Auto No. 9674 del 02 de octubre de 2020

AUTO N° **09674**

“Por el cual se ordena el archivo de la solicitud de Licencia Ambiental iniciada a través del Auto 0892 del 8 de marzo de 2019 y se toman otras determinaciones”

Figura 5-1 Curva de Duración de Caudales Simulados vs Registrados Periodos de Validación 1996-2002 Y 2013-2015

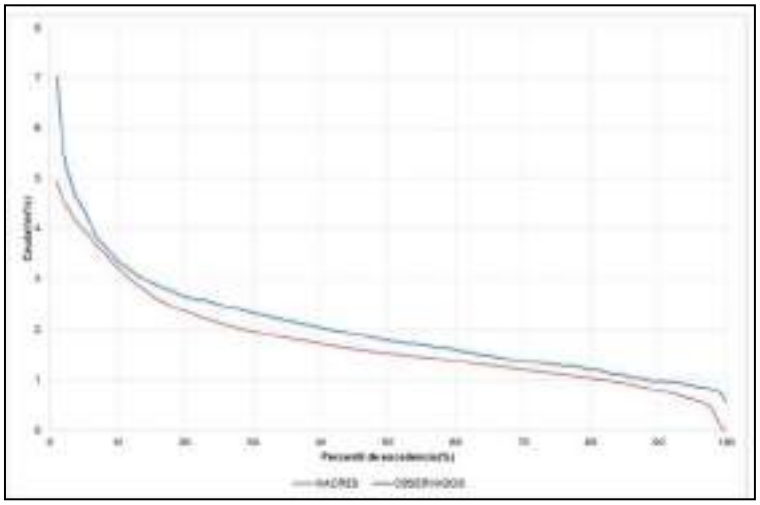
En el numeral 5.1.5.11.9 la sociedad describe el análisis de sensibilidad realizado, en donde a partir de los resultados obtenidos de caudal para cada subcuenca, compara los rendimientos hídricos y las curvas de duración de caudal para cada unidad de respuesta hidrológica, y concluye que el modelo IHACRES presenta los valores de rendimiento hídrico más cercano a la media de todos los modelos utilizados. Adicionalmente, la sociedad presenta la siguiente matriz para justificar la selección del modelo IHACRES:

no analiza lo que representa la reducción del caudal base en los diferentes meses del año o en condiciones extremas como puede ser la presencia de un fenómeno de El Niño fuerte, o simplemente, durante los meses de menores precipitaciones del año. Tal ausencia de análisis tanto en la evaluación de los impactos como en los planes de manejo ambiental propuestos no permite un pronunciamiento respecto de sobre de la solicitud de la licencia ambiental del proyecto "Soto Norte".
